PARDUBICKÝ KRAJ

Název veřejné zakázky	„NPK, a.s., Pardubická nemocnice, výstavba pavilonu centrálního urgentního příjmu s centralizací akutních provozů“
Identifikační údaje zadavatele Název Sídlo IČ	Pardubický kraj Komenského nám. 125, Pardubice 70892822
Druh veřejné zakázky	Stavební práce
Forma zadávacího řízení	Otevřené řízení
Evidenční číslo veřejné zakázky	SpKrÚ 32065/2016
Limit veřejné zakázky	Nadlimitní

Vysvětlení zadávací dokumentace č. 23

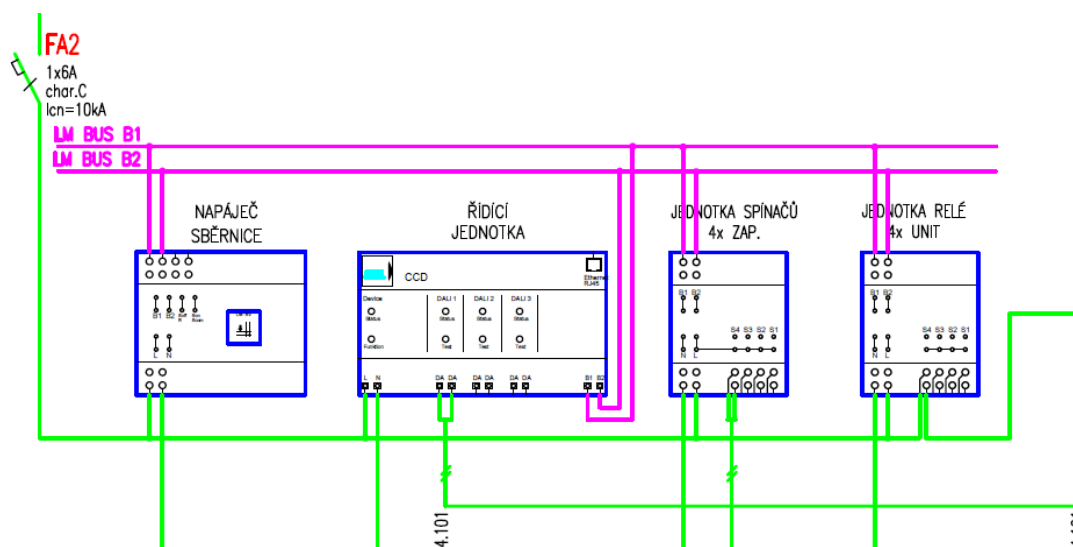
V zadávací dokumentaci, v projektové dokumentaci silnoproudé elektrotechniky je popisován systém „Power monitoring“. Součástí projektové dokumentace je také soubor s názvem D1_01_4g1-04_03_I TP Power Monitoring, který odkazuje na zařízení komunikující protokolem ULP:

Komunikačním spojením pomocí protokolu ULP disponuje pouze jediný výrobce na světě, kterým je společnost Schneider Electric. Komunikační rozhraní ULP není univerzální a neumožňuje připojení zařízení jiných výrobců.

Dodavatel si touto cestou dovoluje požádat zadavatele o sdělení, zda trvá na dodání zařízení Power monitoringu s komunikačním rozhraním ULP od výrobce Schneider Electric nebo zda může dodavatel nabídnout zařízení Power monitoringu od jiných výrobců, než je Schneider Electric, při zachování všech projektem požadovaných funkcionalit, avšak s jiným komunikačním protokolem, než je ULP, který dodává pouze a jediné společnost Schneider Electric.

Systém Power Monitoringu je navržen komplexně od měření na deonech až po softwarovou specifikaci a uvedení do provozu „na klíč“ pro uživatele. Aby mohly být zodpovědně vyspecifikovány všechny potřebné komponenty, byl vybrán jeden z možných výrobců a dle něj byl popis proveden. Samozřejmě je možné v rámci veřejné soutěže zvolit i jiný systém, který bude plnit celkovou funkcionalitu a dle toho si musí soutěžící upravit vybrané prvky. Sběrnice ULP je interní součástí pro připojení deonů do nadřazeného systému sběru dat, každý výrobce si tuto komunikaci řeší dle svého.
